KKW Polen

Abschließende Fachstellungnahme

KKW POLEN UMWELTVERTRÄGLICHKEITSPRÜFUNG

Oda Becker
Kurt Decker
Gabriele Mraz

Abbildung 4:
Lageplan der seismischen Profile, die im Rahmen des Vorhabens Geophysikalische Untersuchung des tiefen Untergrunds anhand von archivierten seismischen 2D-Linien und seismischen 3D-Bildern ausgeführt wurden.

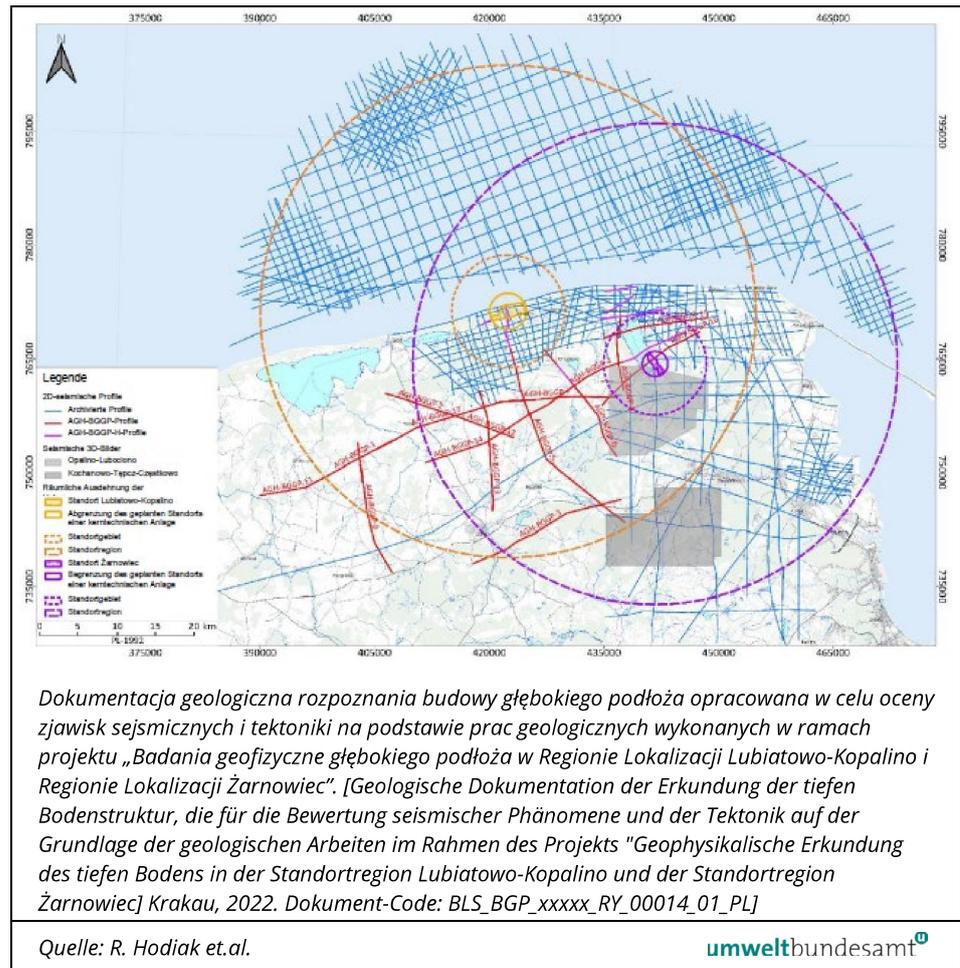
Bewertung der schriftlichen Antwort

Um das Auftreten aktiver Verwerfungen an den Standorten Żarnowiec und Lubiatowo-Kopalino auszuschließen, wurde eine Reihe von Studien und Felduntersuchungen durchgeführt. Zwischen 2017 und 2022 wurde ein Vorhaben mit dem Titel „Geophysikalische Untersuchungen des tiefen Untergrunds“ durchgeführt, bei denen die Verwerfungsaktivität in einem Umkreis von 30 km um die untersuchten Standorte überprüft und die seismische Gefährdung mit einer probabilistischen Methode berechnet wurde. Darüber hinaus wurden die Ergebnisse der kontinuierlichen seismischen Überwachung, bei der seit dem 1. März 2016 kontinuierlich Messungen durchgeführt werden, zur Bewertung der seismischen Aktivität und der seismischen Gefährdung herangezogen.
